เอกสารแนบ 3 ส่วนแก้ไขจากแบบรูปรายการ

รายละเอียดการแก้ไขรายละเอียดจากโครงการปรับปรุงห้องปฏิบัติการกลางเพื่อยกระดับมาตรฐานงานวิจัยชั้น
แนวหน้าและนวัตกรรมอาหาร

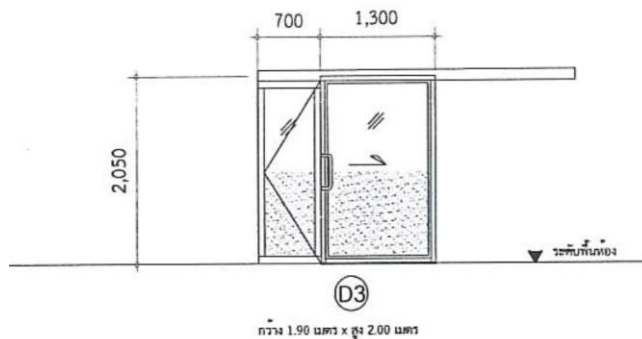
- แก้ไขจากแบบแปลนงานสถาปัตยกรรม A-02
 - ยกเลิก “X1 รื้อถอนชุดประตูเดิมออกเพื่อเปลี่ยนเป็นชุดประตูใหม่”
 - จาก “X3 รื้อถอนชุดบานเกล็ดกระจกหน้าต่างเปลี่ยนเป็นบานติดตาย” แก้ไขเป็น “ซ่อมแซมหน้าต่างเดิม เปลี่ยนยาแนวขอบกันซึม เปลี่ยนล๊อคและตัวล๊อคทำความสะอาด พร้อมติดตั้งฟิล์มกรองแสง และติดตั้งม่านม้วนบริเวณหน้าต่างภายในห้อง ขนาดไม่น้อยกว่า 18 ตารางเมตร”

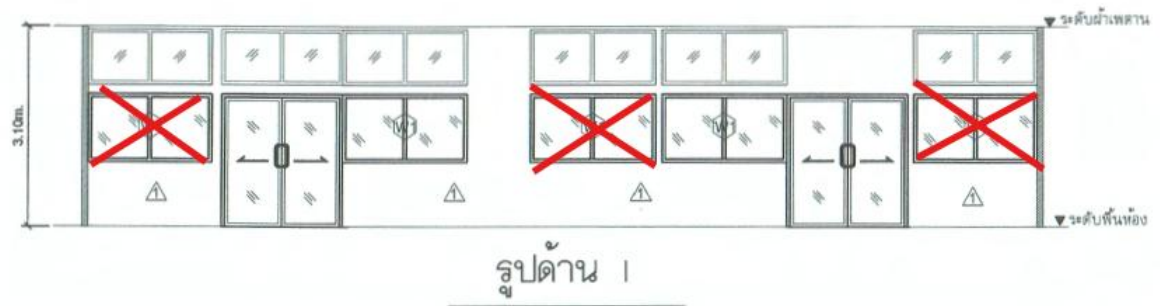
- ยกเลิก “X1 รื้อถอนชุดประตูของเดิมออกเพื่อเปลี่ยนเป็นชุดประตูใหม่”
- ยกเลิก “X2 รื้อถอนชุดโต๊ะปฏิบัติการ/ตู้ล่อ/ท่อระบายอากาศ/และอื่นๆ ของเดิมออก พร้อมขนไปเก็บกอง ณ ตำแหน่งที่กำหนดให้”
- ยกเลิก “X3 รื้อถอนชุดบานเกล็ดกระจกหน้าต่างเปลี่ยนเป็นบานติดตาย”
- ยกเลิก “C0 รื้อถอนฝ้าเพดานพร้อมงานระบบไฟฟ้าและระบบปรับอากาศ”
